## Flächennutzungsplan 2020 - 2. Änderung

Verwaltungsgemeinschaft Biberach

### - Ergebnisse -

- Offenlage nach § 3 Absatz 2 BauGB vom 6. Dezember 2010 bis 14. Januar 2011
- Beteiligung Mitgliedsgemeinden nach § 205 Absatz 7 BauGB vom 6. Dezember 2010 bis 14. Januar 2011
- Beteiligung Träger öffentlicher Belange § 4 Absatz 2 BauGB vom 6. Dezember 2010 bis 14. Januar 2011

7. Wohnbaufläche „Kappel“, M 1:10.000

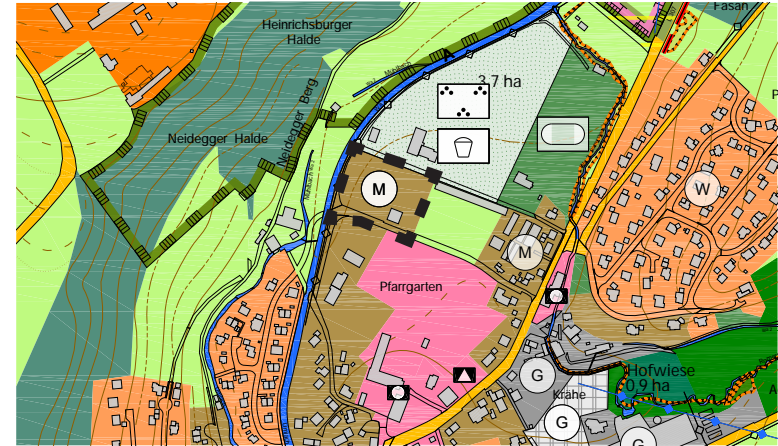
Lfd. Nr.	Einwender	Äußerung / Stellungnahme	Prüfergebnis
9	<ul style="list-style-type: none"> <li>Landratsamt Biberach / Amt für Umwelt- u. Arbeitsschutz</li> </ul>	<p><u>7. Wohnbaufläche „Kappel“:</u> Die geplante Wohnbaufläche wird mit einem Abstand von 100 - 150 m zum neuen Holzfaserwerk der Firma Holzwerk Gebr. Schneider GmbH im FNP dargestellt. Beim Holzfaserwerk handelt es sich um eine Anlage nach Ziffer 6.3 Spalte 2 des Anhangs zur 4. Bundesimmissionschutzverordnung (4. BImSchV). Durch die Größe und Art der Anlage besteht die Möglichkeit, dass der Schutz vor schädlichen Umwelteinwirkungen auf das Wohngebiet nicht sicher gestellt werden kann (§ 50 BImSchG). In der Bauleitplanung wird als Orientierungshilfe der Abstandserlass des Landes Nordrhein-Westfalen herangezogen. Dieser Abstandserlass verlangt für Anlagen zur Herstellung von Holzspanplatten, Holzfaserplatten oder Holzfaserplatten einen Abstand von 1000 m zu den Wohngebieten. Im Bebauungsplanverfahren muss ein Nachweis zur Einhaltung der Immissionschutzwerte am Wohngebiet erbracht werden.</p>	<p><b>Die Stellungnahme wird zur Kenntnis genommen.</b></p>

10	<ul style="list-style-type: none"> <li>Polizeidirektion Biberach / Polizeiliche Prävention</li> </ul>	<p><u>7. Wohnbaufläche „Kappel“:</u> In der Planung der Wohnbaufläche ist auf eine gute Ausleuchtung zu achten. Ebenso ist bei einer Begrünung zu berücksichtigen, dass keine Angsträume zu dichten Buschwerk entstehen.</p> <p><u>8. Gemischte Baufläche „Auenweg“:</u> Zur Ausleuchtung und Begrünung sind die Ausführungen analog zur Wohnbaufläche „Kappel“ zu sehen.</p>	<p><b>Die Stellungnahme wird nicht berücksichtigt.</b></p> <p>Die Ausführung zur Begrünung und Ausleuchtung erfolgt auf Ebene des Bebauungsplanverfahrens.</p>
11	<ul style="list-style-type: none"> <li>RP Tübingen / Raumordnung</li> </ul>	<p><u>7. Wohnbaufläche „Kappel“:</u> Zur Sicherstellung einer sparsamen und schonenden Flächeninanspruchnahme bei der Flächennutzungspla-</p>	<p><b>Die Stellungnahme wird nicht berücksichtigt.</b></p> <p>Im Verfahren zur 2. FNP-Änderung stellt sich heraus,</p>

12	<ul style="list-style-type: none"> <li>RP Tübingen / Denkmalschutz</li> </ul>	<p><u>8. Gemischte Baufläche „Auenweg“:</u> Die Mittelarchäologie weist darauf hin, dass bei der Fläche der historische Ortskern von Eberhardzell betroffen ist.</p>	<p><b>Die Stellungnahme wird im weiteren Verfahren nicht berücksichtigt.</b></p> <p>Die gemischte Baufläche „Auenweg“ liegt laut Kartierung der Mittelarchäologie außerhalb des gekennzeichneten Bereiches für den historischen Ortskern. Der FNP wird</p>

Lfd. Nr.	Einwender	Äußerung / Stellungnahme	Prüfergebnis
			in seiner Darstellung an den rechtskräftigen Bebauungsplan angepasst.

10. Schlossgut II, M 1:10.000

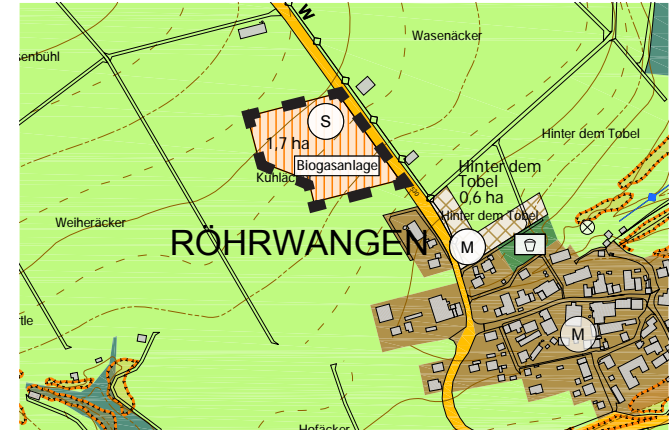
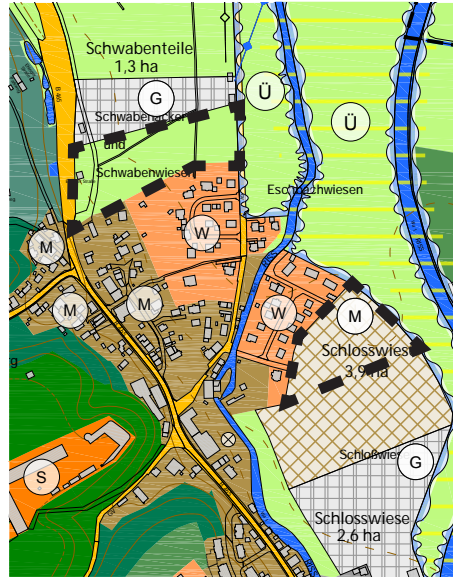
Lfd. Nr.	Einwender	Äußerung / Stellungnahme	Prüfergebnis
13	<ul style="list-style-type: none"> <li>Landratsamt Biberach / Amt für Bauen und Naturschutz</li> </ul>	<p>10. Wohnbaufläche „Schlossgut II“: Die genannten wegfallenden Siedlungserweiterungen „Unterer Esch“, „Galmutshöfer Esch-Ost“ und Schwabenteile reichen als Kompensation nicht aus (5,5 ha).</p> <p>Gemäß § 4 LBO ist mit der Bebauung ein Waldabstand von 30 m einzuhalten.</p> <p>Bezüglich der erst in der zweiten Anhörung aufgenommenen Flächen erscheint eine weitere Anhörung erforderlich.</p>	<p><b>Die Stellungnahme wird teilweise berücksichtigt.</b></p> <p>Als Kompensation (5,35 ha) wurden zur Neuausweisung folgende Flächen im Änderungsentwurf dargestellt:</p> <ul style="list-style-type: none"> <li>• Unterer Esch (Wohnbaufläche) - 2,6 ha</li> <li>• Galmutshöfer Esch-Ost (Wohnbaufläche) - 1,2 ha</li> <li>• Schwabenteile (Gemischte Baufläche 1,7 ha) - 0,85 ha</li> <li>• Schlosswiese (Umwandlung von Wohnbaufläche in Gemischte Baufläche 1,4 ha) - 0,7 ha</li> </ul> <p>Diese Flächen waren schon Änderungsinhalt in der ersten Beteiligungsstufe (Scoping und frühzeitige Beteiligung Träger öffentlicher Belange). Das Beteiligungsverfahren erfolgte zweistufig gemäß § 4 BauGB.</p> <p>Um dem Ziel der Landesregierung als auch des Naturschutz- und Bauplanungsrechts, den Flächenverbrauch zu reduzieren, nachzukommen, werden im weiteren Verfahren für die Wohnbaufläche „Schlossgut II“ folgende Planungsinhalte eingearbeitet:</p> <ul style="list-style-type: none"> <li>• Verkleinerung der Flächenausweisung von 7,8 ha auf 6,4 ha durch die Berücksichtigung des Waldabstandes von 30 m</li> <li>• die Kompensation der 6,4 ha Wohnbauflächenausweisung stellt sich wie folgt dar: <ul style="list-style-type: none"> <li>• Streichen der Wohnbaufläche „Unterer Esch“ mit 2,6 ha</li> <li>• Streichen der Wohnbaufläche „Galmutshöfer Steige - Nord“ mit 1,1 ha</li> </ul> </li> </ul>

Lfd. Nr.	Einwender	Äußerung / Stellungnahme	Prüfergebnis
			<ul style="list-style-type: none"> <li>• Verkleinerung der Wohnbaufläche „Galmutshöfer Esch-Ost“ (1,7 ha) mit 1,15 ha</li> <li>• Streichen der Gemischten Baufläche „Schwabenteile“ (1,7 ha) - 0,85 ha</li> <li>• Umwandlung der Wohnbaufläche „Schlosswiese“ (1,4 ha) in Gemischte Baufläche - 0,7 ha</li> </ul>
14	<ul style="list-style-type: none"> <li>• RP Tübingen / Raumordnung</li> </ul>	<p><u>10. Wohnbaufläche „Schlossgut II“:</u>  Als Kompensation für die Ausweisung der Wohnbaufläche werden die Wohnbauflächen „Unterer Esch“ (2,6 ha) und „Galmutshöfer Esch-Ost“ (1,2 ha) sowie die Mischbaufläche „Schwabenteile“ (1,7 ha) herausgenommen und als Fläche für die Landwirtschaft dargestellt. Weiterhin wird die geplante Wohnbaufläche Schlosswiese (1,4 ha) in eine geplante Mischbaufläche umgewandelt. Damit umfassen die Kompensationsflächen 5,35 ha.</p> <p>Aufgrund der „Hinweise für die Plausibilitätsprüfung der Bauflächennachweise im Rahmen des Genehmigungsverfahrens nach § 6 BauGB und nach § 10 Abs. 2 BauGB“ werden Bedenken gegenüber der Ausweisung dieser Wohnbaufläche von 7,8 ha hervorgebracht. Der vorgesehenen Neuausweisung von der Wohnbaufläche in diesem Umfang kann seitens des RP Tübingen nur zugestimmt werden, wenn eine Verkleinerung der Wohnbaufläche oder die Rücknahme einer weiteren Wohnbau- oder Mischbaufläche erfolgt.</p>	<p><b>Die Stellungnahme wird berücksichtigt.</b></p> <p>Zur Sicherstellung einer sparsamen und schonenden Flächeninanspruchnahme bei der Flächennutzungsplanung und der Bebauungsplanung werden im weiteren Verfahren für die Wohnbaufläche „Schlossgut II“ folgende Planungsinhalte eingearbeitet:</p> <ul style="list-style-type: none"> <li>• Verkleinerung der Flächenausweisung von 7,8 ha auf 6,4 ha durch die Berücksichtigung des Waldabstandes von 30 m</li> <li>• die Kompensation der 6,4 ha Wohnbauflächenausweisung stellt sich wie folgt dar: <ul style="list-style-type: none"> <li>• Streichen der Wohnbaufläche „Unterer Esch“ mit 2,6 ha</li> <li>• Streichen der Wohnbaufläche „Galmutshöfer Steige - Nord“ mit 1,1 ha</li> <li>• Verkleinerung der Wohnbaufläche „Galmutshöfer Esch-Ost“ (1,7 ha) mit 1,15 ha</li> <li>• Streichen der Gemischten Baufläche „Schwabenteile“ (1,7 ha) - 0,85 ha</li> <li>• Umwandlung der Wohnbaufläche „Schlosswiese“ (1,4 ha) in Gemischte Baufläche - 0,7 ha</li> </ul> </li> </ul>

Lfd. Nr.	Einwender	Äußerung / Stellungnahme	Prüfergebnis
15	<ul style="list-style-type: none"> <li>Gemeinde Warthausen</li> </ul>	<p><u>10. Wohnbaufläche „Schlossgut II“:</u> Das RP Tübingen teilt mit, dass die Gemeinde Warthausen nicht genügend Kompensationsflächen für die Wohnbaufläche „Schlossgut II“ einbringen würde. In einem Gespräch mit Herrn Wohnhaas BM a.D. stellten wir fest, dass die Gemeinde Warthausen bereits im Jahr 1989 mit dem Bebauungsplan in Vorleistungen gegangen ist, was Kompensationsflächen und sparsamen Flächenverbrauch anbelangt, da Brachland zu Bauland umgewandelt und dieses Bauland mit einer verdichteten Siedlung versehen wurde. Dies wurde in den Jahren 1988 und 1989 so auch mit dem Regierungspräsidium besprochen.</p>	<p><b>Die Stellungnahme wird teilweise berücksichtigt.</b></p> <p>Die aufgeführte bauliche Innenentwicklung von 1988 und 1989 ist als positives Beispiel für sparsamen Flächenverbrauch zu sehen. Diese bauliche Entwicklung ist eine Verdichtung des Stadtinnenbereiches und steht inhaltlich nicht im Zusammenhang mit der Fortschreibung des FNP 2020 der VG Biberach. Daher kann diese Innenentwicklung nicht als Kompensationsfläche für die geplante Wohnbaufläche „Schlossgut II“ angerechnet werden.</p>

11. Biogasanlage Köhlacker, M 1:10.000

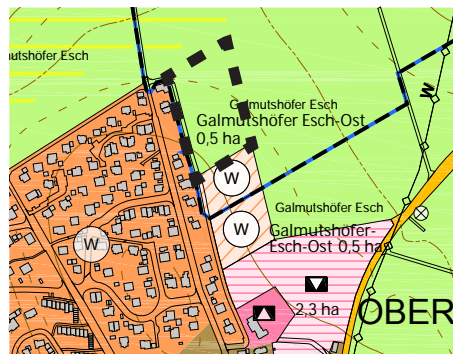
16	<ul style="list-style-type: none"> <li>Gemeinde Warthausen</li> </ul>	<p><u>11. Biogasanlage „Kühläcker“:</u> Die Fläche für die Biogasanlage in Röhrwangen entspricht nach dem Vorhabenbezogenen Bebauungsplan 6100 m<sup>2</sup>. Die Flächengröße sollte im FNP angepasst werden.</p>	<p><b>Die Stellungnahme wird teilweise berücksichtigt.</b></p> <p>Die Flächengröße wurde anhand des Lageplans von der Gemeinde Warthausen im FNP-Änderungsentwurf korrigiert. Dabei hat die Fläche aber eine Größe von 1,6 ha.</p>
17	<ul style="list-style-type: none"> <li>RP Tübingen / Grundwasserschutz</li> </ul>	<p><u>11. Biogasanlage „Kühläcker“:</u> Die Sonderbaufläche liegt in dem nutzungswürdigen Grundwasservorkommen Alberweiler, das als wasserwirtschaftliches Vorbehaltsgebiet in die Fortschreibung des Regionalplans Donau-Iller eingebracht werden soll. Die Belange des Grundwasserschutzes sind in der weiteren Planung zu berücksichtigen.</p>	<p><b>Die Stellungnahme wird nicht berücksichtigt.</b></p> <p>Der FNP als vorbereitende Bauleitplanung ist nicht parzellenscharf, sondern stellt die Art der Bodennutzung in Grundzügen dar. Die Belange des Grundwasserschutzes müssen auf Ebene des Bebauungsplans berücksichtigt werden.</p>
